ID: Codice procedura (ID_VIP/ID_MATTM):10844

Impianto per la produzione di energia elettrica da fonte eolica, costituito da 6 aerogeneratori della potenza complessiva di 37,2 MW, un sistema di accumulo da 25 MW e relative opere connesse in località "Rempillo" nel comune di Pitigliano (GR).

TESTO DELLE OSSERVAZIONI

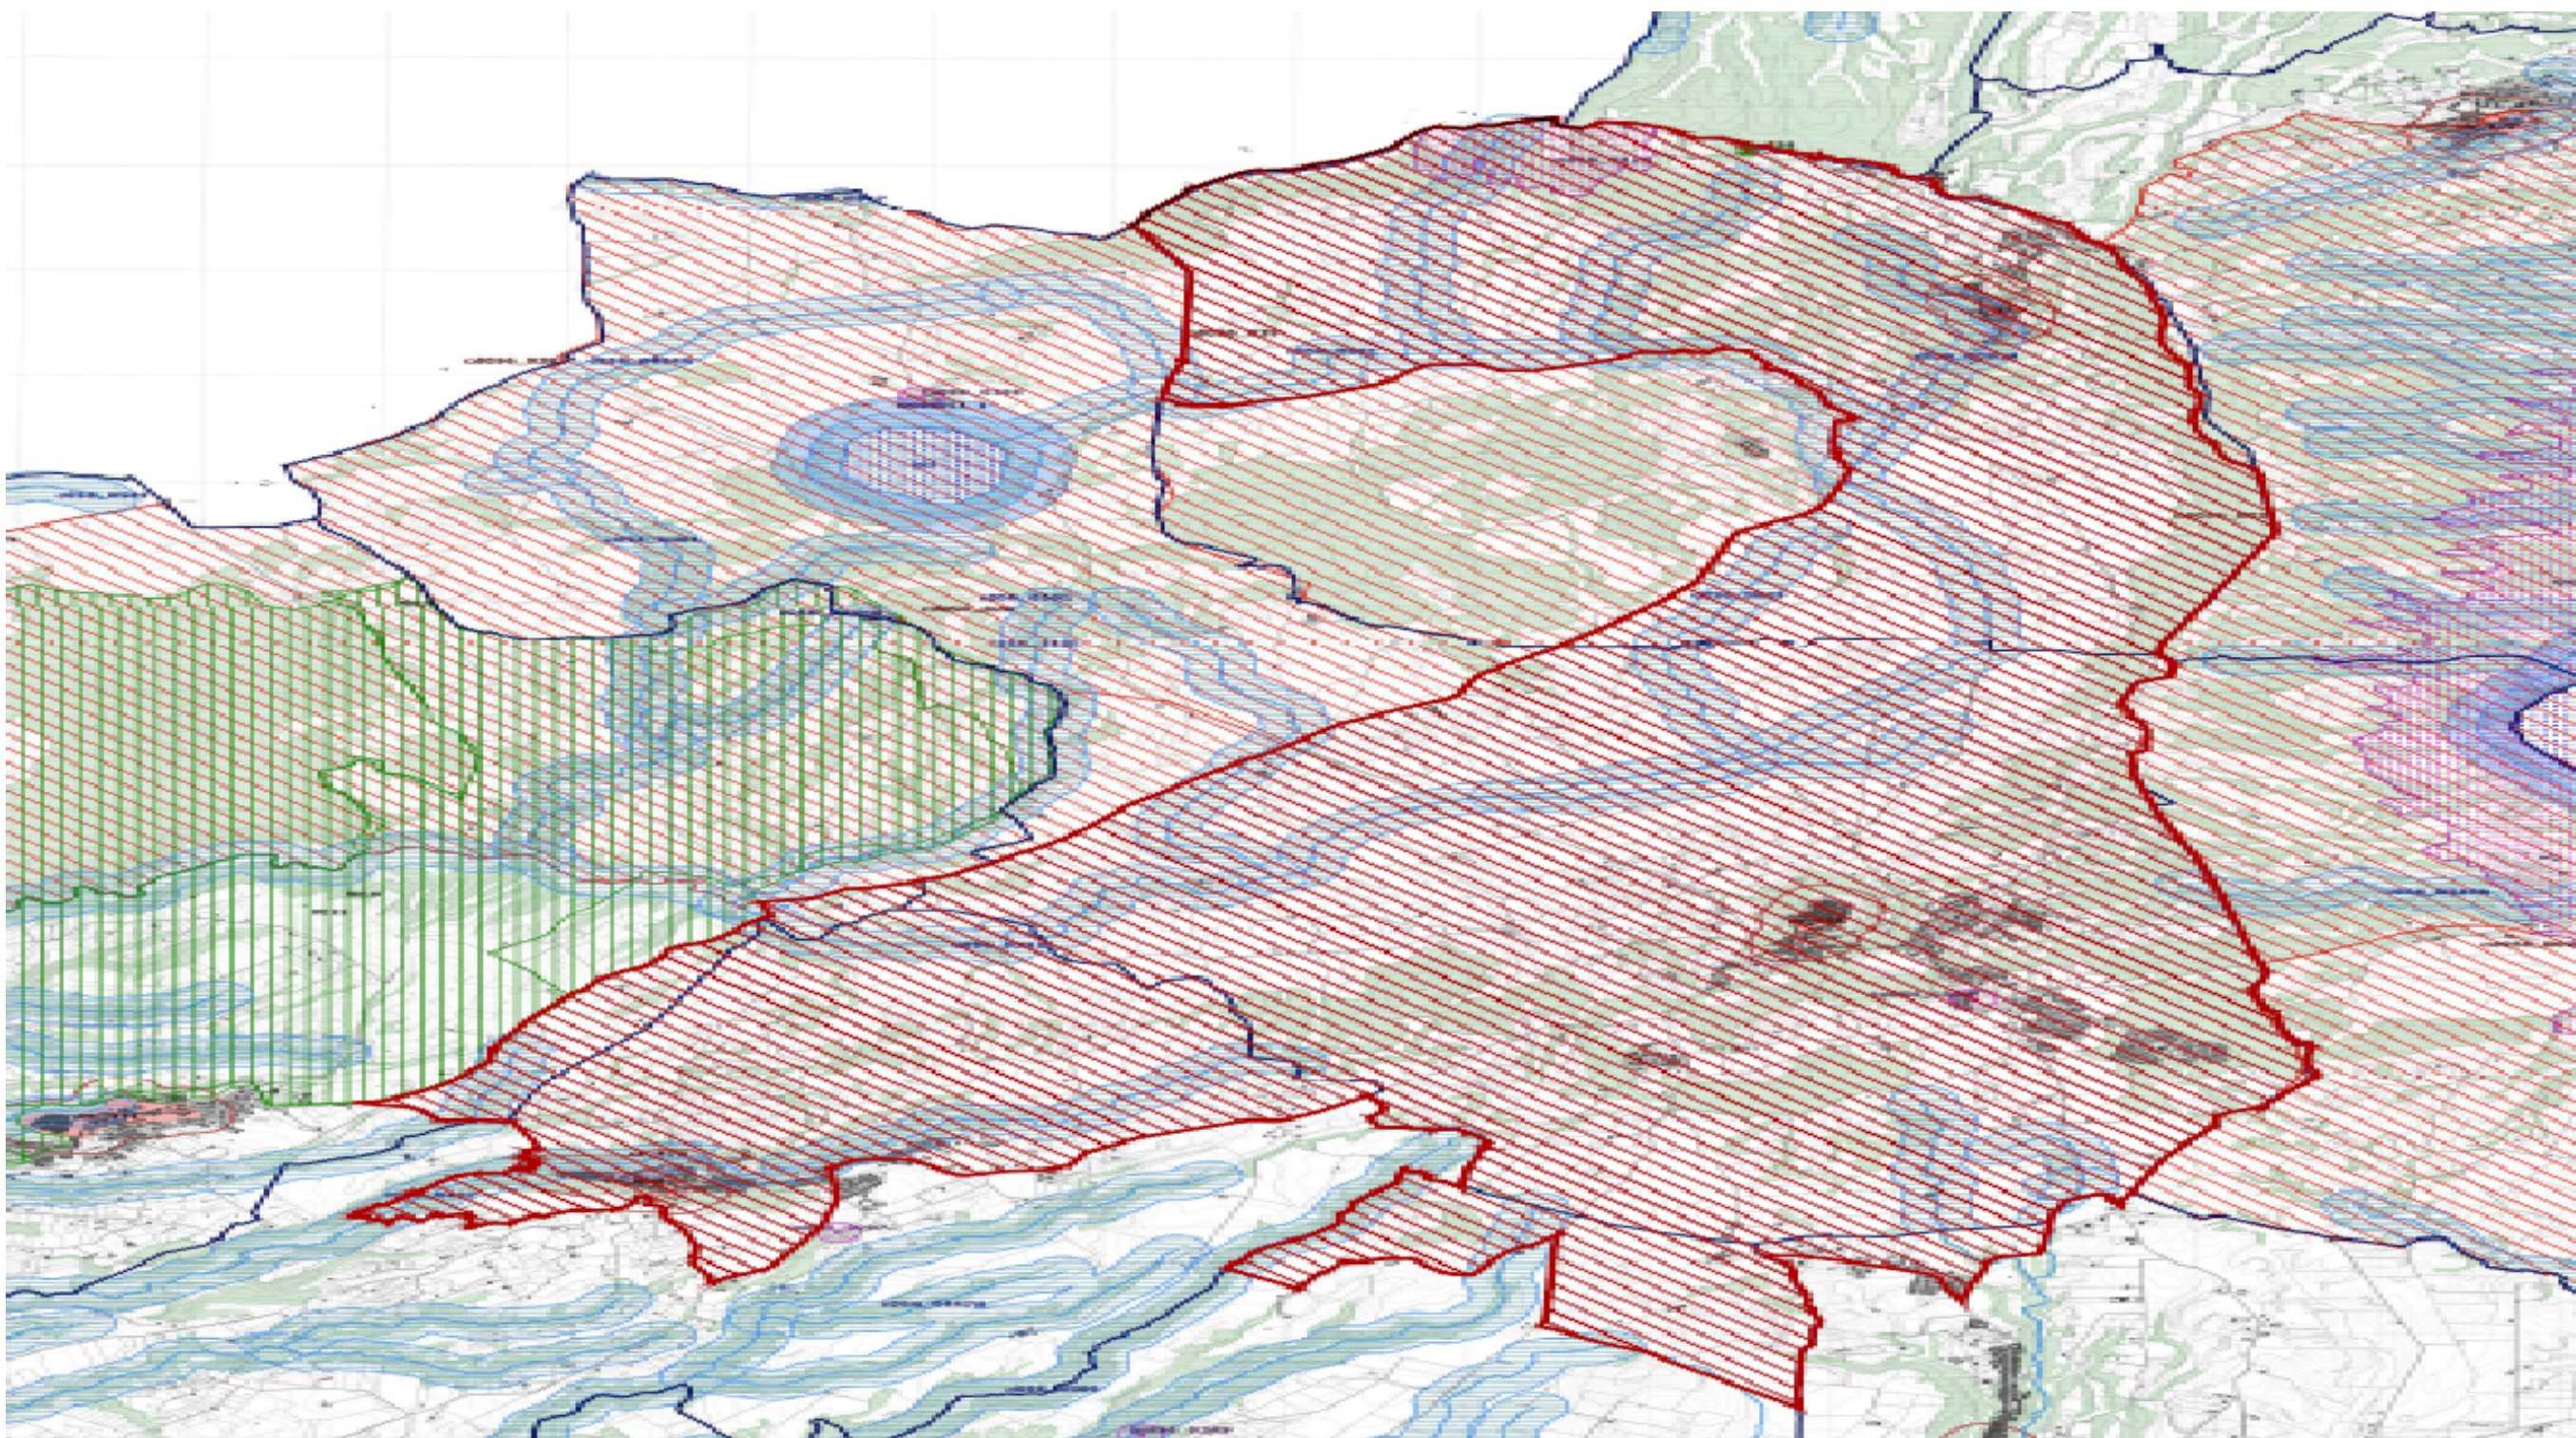
Alla luce del combinato disposto dal "vincolo sul patrimonio paesaggistico (artt. 136 e ss. e 142 del decreto legislativo n. 42/2004 e ss.mm.ii.) e sui beni culturali" (artt. 10 e ss. del decreto legislativo n. 42/2004 e ss.mm.ii.) e dal comma 8 lettera c-quarter del D.Lgs 191/2021 e ss.mm.ii si evince che, ad oggi, le aree in cui sono previsti gli insediamenti dei sei aereogeneratori dell'impianto eolico denominato "Rempillo" non sono idonee perché ricadono tutte all'interno della fascia di rispetto dei **beni paesaggistici di notevole interesse pubblico denominati "Conca del Lago di Mezzano e territorio circostante" (D.M. 22.05.1976)** comprendente anche il **vincolo "Selva del Lamone" (D.M. 22.05.1984)** tutelati dall'**art. 136 del Codice dei Beni Culturali e del Paesaggio** e in particolare un aerogeneratore (P01) è a 100 metri dal primo vincolo citato e gli altri cinque compresi in una distanza massima tra 1 km e 2 km (vedi immagine n. 1 dell'ALLEGATO). Nella fascia di rispetto dei 3 km anche la porzione di vincolo rappresentato dalla Selva del Lamone che gode di altre importanti tutele in quanto Riserva Naturale regionale (L. 394/91 e L.R. 29/97), Zona di Protezione speciale (ZPS) insieme ai Monti di Castro collegati tra loro da una Zona di Conservazione Speciale (ZSC), il sistema fluviale Fiume Fiora-Olpeta. La Selva del Lamone oltre il vincolo paesaggistico di notevole interesse pubblico che la rende area non idonea all'installazione degli impianti FER anche nelle sue fasce di rispetto dei 3 km, gode di un'altra tutela che ne rivela l'importanza di area di importanza internazionale per l'avifauna IBA (012) che viene collegata all'altra IBA (099) Lago di Bolsena attraverso la ZPS Caldera di Latera e la ZSC Lago di Mezzano che insieme sono compresi nel vincolo paesaggistico "Conca Lago di Mezzano..." e verranno uniti dal nuovo vincolo paesaggistico "*Ambito paesaggistico, geologico e geomorfologico dell'orlo della caldera di Latera e delle sue pendici interessate dai centri eruttivi periferici*" (si veda a riguardo la proposta pubblicata sul sito del MIC in data 09/08/2023 e

l'immagine n. 2 dell'ALLEGATO) all'area di notevole interesse pubblico "Conca del lago di Bolsena" (D.M. 24.10.1960). Praticamente una vasta zona che per interesse paesaggistico e naturalistico oltre che storico, archeologico e identitario rappresenta un unicum nel panorama nazionale.

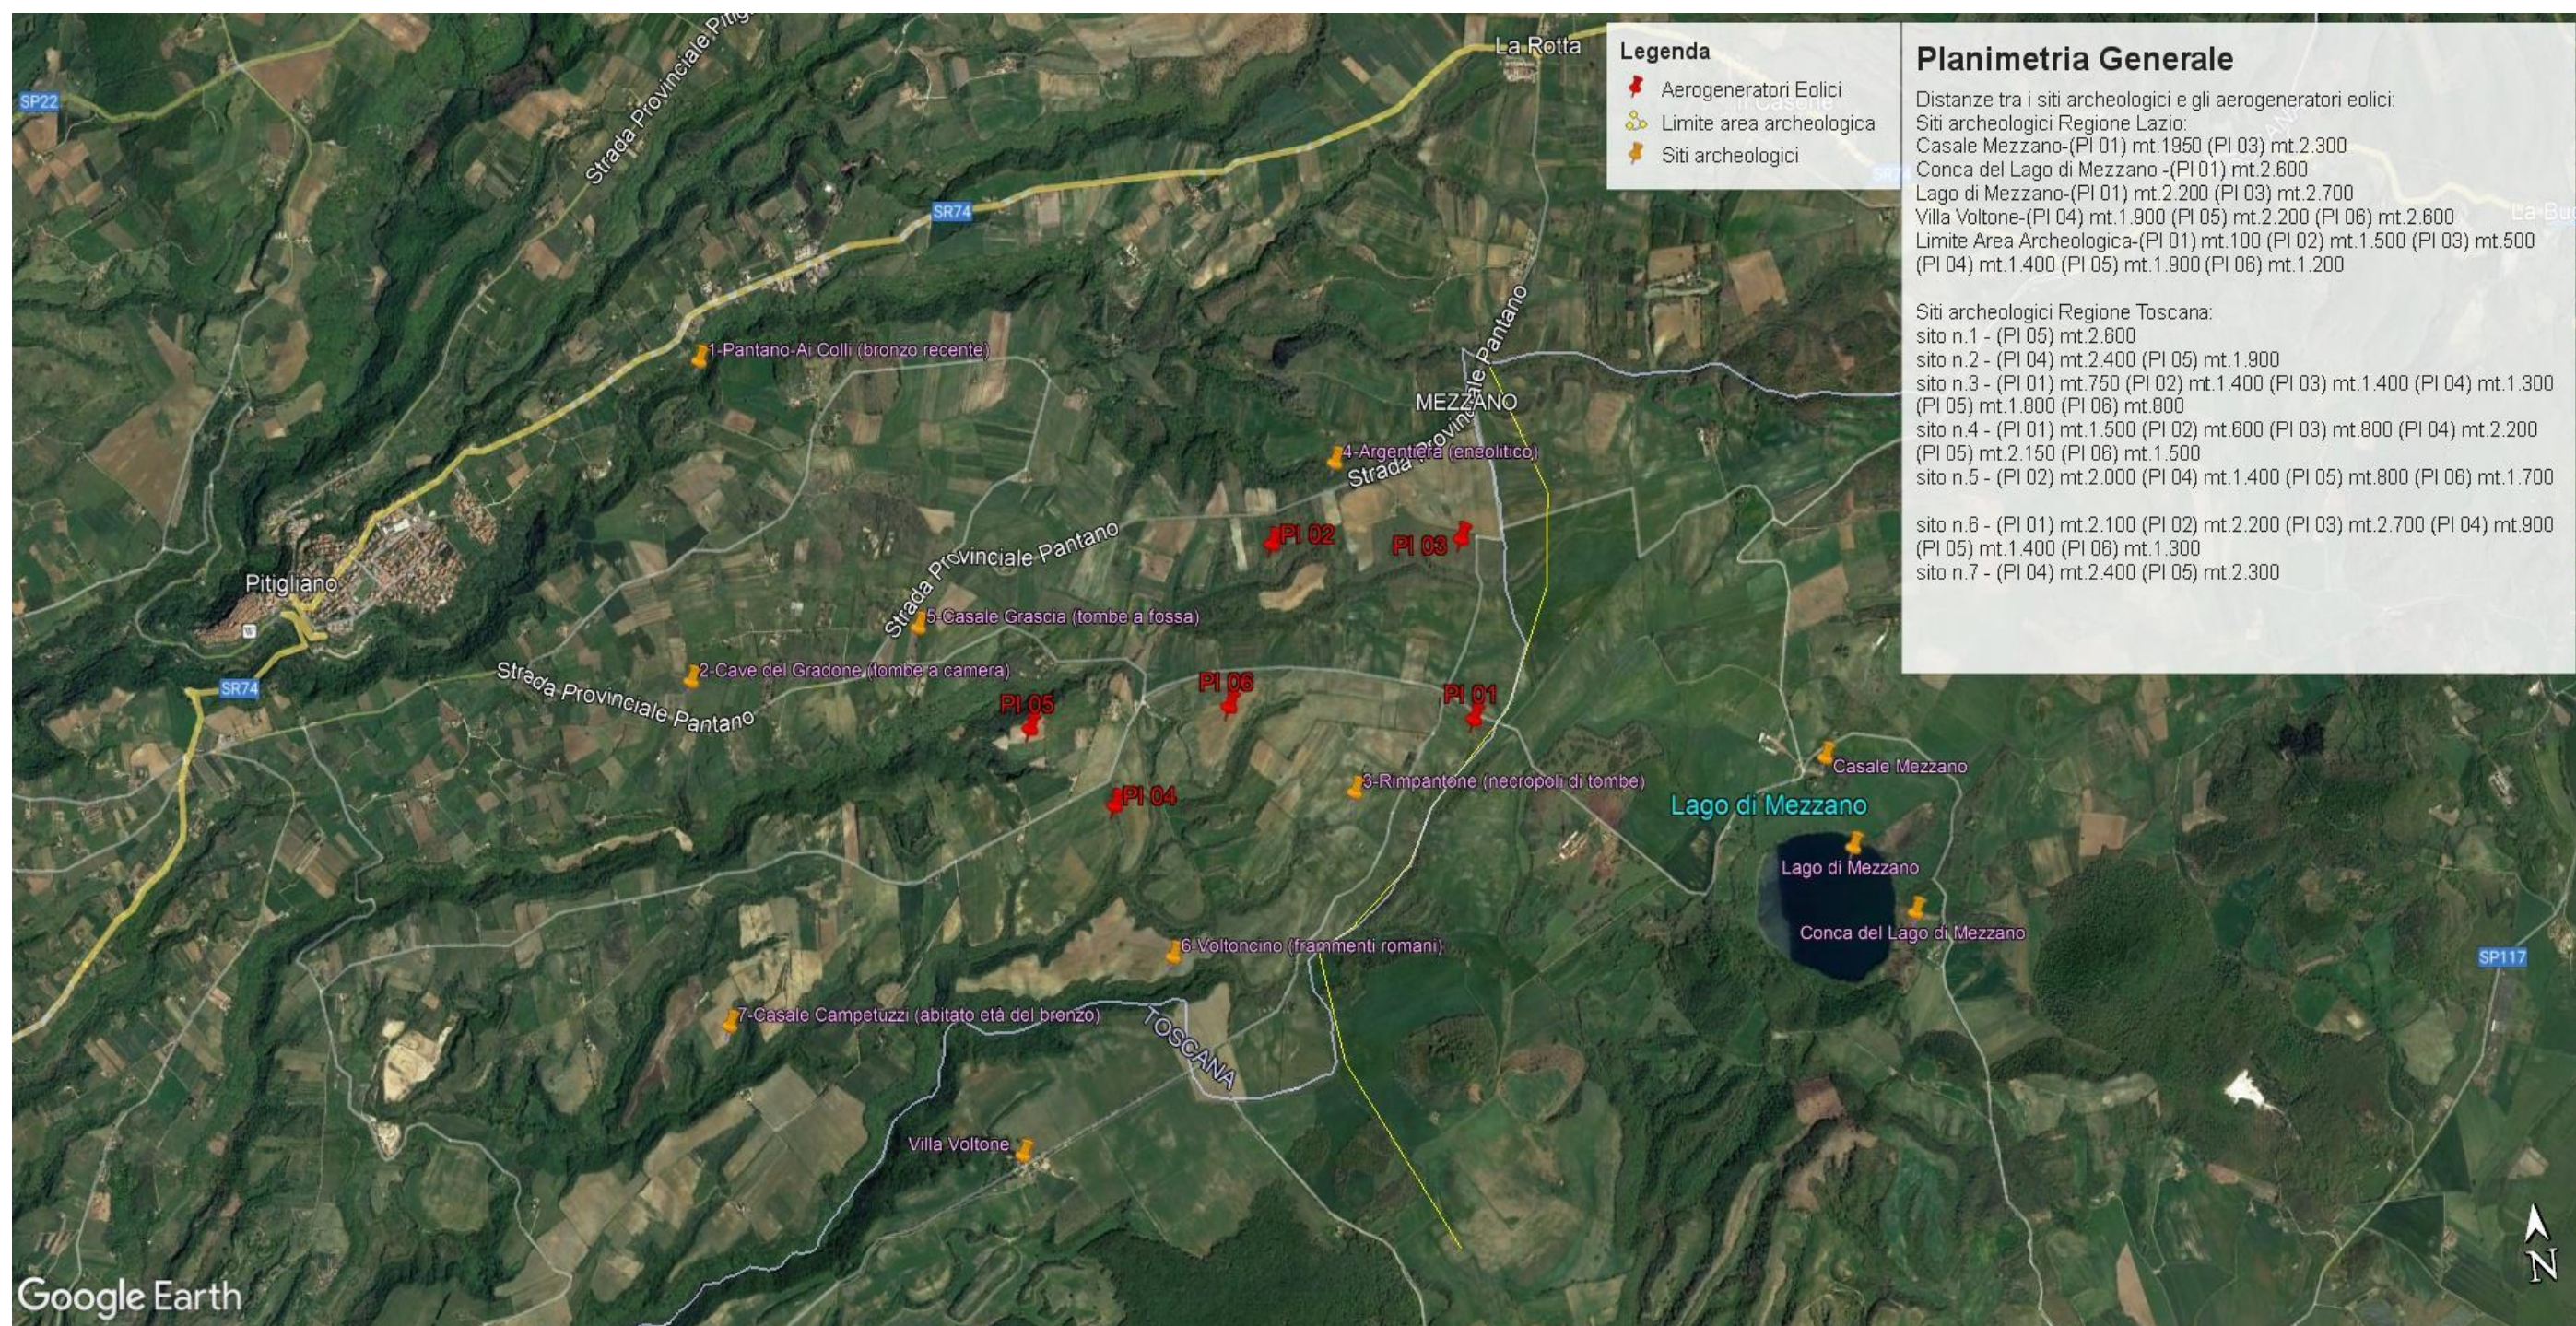
Inoltre, la zona in cui insisterebbe l'impianto eolico industriale Rempillo è compresa nelle fasce di rispetto di 3 km di diversi beni archeologici tutelati dalla parte II del Codice dei Beni Culturali (vedi

Allegato, immagine n. 3). Inoltre le pale P04 e P05 ricadono all'interno di un'area archeologica che la Proponente vorrebbe cancellare per il semplice fatto che non è riportata nel documento regionale ma nel documento provinciale come meglio dettagliato nell'Osservazione n. 5. Alla luce di quanto documentato appare chiaro quindi che la collocazione dell'impianto non ha tenuto conto alcuno dei vincoli dell'area nella quale è stato progettato e l'inserimento dell'impianto eolico nel paesaggio e sul territorio non è corretto (Allegato IV delle Linee guida nazionali di cui al D.M dello Sviluppo economico del 10.09.2010).
